Wichtiger Hinweis für WR3 M-Bus

Important Note for WR3 M-Bus

Durchflusssensor IUF

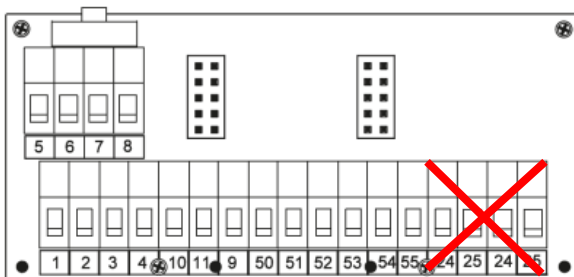
Bei der Kombination Rechenwerk WR3 mit dem Ultraschall-Durchflusssensor IUF (siehe Abbildung, zum Anschluss an Klemme 10 und 11) darf die M-Bus-Schnittstelle (Anschlussklemmen 24 und 25) nicht verwendet werden. Bei Nichtbeachtung können Fehlfunktionen und/oder Beschädigungen am Rechenwerk auftreten.

If the calculator WR3 is combined with the ultrasonic flow sensor IUF (see picture, for connection at terminal 10 and 11), the M-Bus interface (terminals 24 and 25) is not allowed for use. Inobservance can cause malfunctions and/or damage of the calculator.

Für diese Anwendung stehen spezifische Rechenwerkstypen zur Verfügung. Bitte wenden Sie sich für weitere Informationen an unsere Vertriebsabteilung (vertrieb@zenner.com).

For this application there are specific calculator types available. Please contact our sales department (export.zenner.com@minol.intern) for further information.
